発電用原子炉施設に係る 特定機器の設計の型式証明申請 審査会合コメント管理表及び回答

2024年2月1日
トランスニュークリア(株)

審査会合におけるコメント管理表

図7-1使用済燃料集合体の収納位置条件

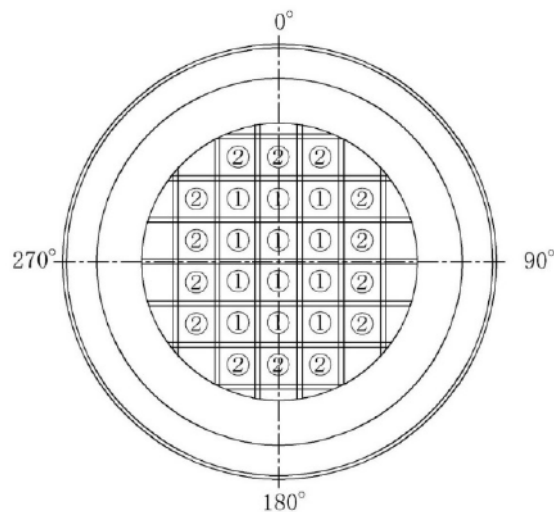
(審査会合コメント:No.7)

被覆管応力が100MPa以下を満足する条件と評価結果を示すこと。その際の評価条件は、除熱解析条件と整合性を図ること。

1. 崩壊熱量制限の設定

使用済燃料集合体をTK-26型に収納するにあたり、15×15燃料のみを収納する場合、又は、17×17燃料及び15×15燃料を混載する場合、使用済燃料集合体の崩壊熱量を以下のとおり制限する。ただし、燃料被覆管(以下、「被覆管」という。)の温度及び内圧評価においては、この制限値に対して5%の保守性を考慮する。なお、17×17燃料のみを収納する場合は、補足説明資料16-4の崩壊熱量と同じである。

- 特定兼用キャスク1基当たりの崩壊熱量 [] 以下
- 中央部(①)に収納する使用済燃料集合体の崩壊熱量 [] 以下
- 外周部(②)に収納する使用済燃料集合体の崩壊熱量 [] 以下

- ①: 燃焼度が48,000MWd/t以下(17×17燃料)、又は、47,000MWd/t以下(15×15燃料)の使用済燃料集合体の収納位置
- ②: 燃焼度が44,000MWd/t以下(17×17燃料)、又は、43,000MWd/t以下(15×15燃料)の使用済燃料集合体の収納位置
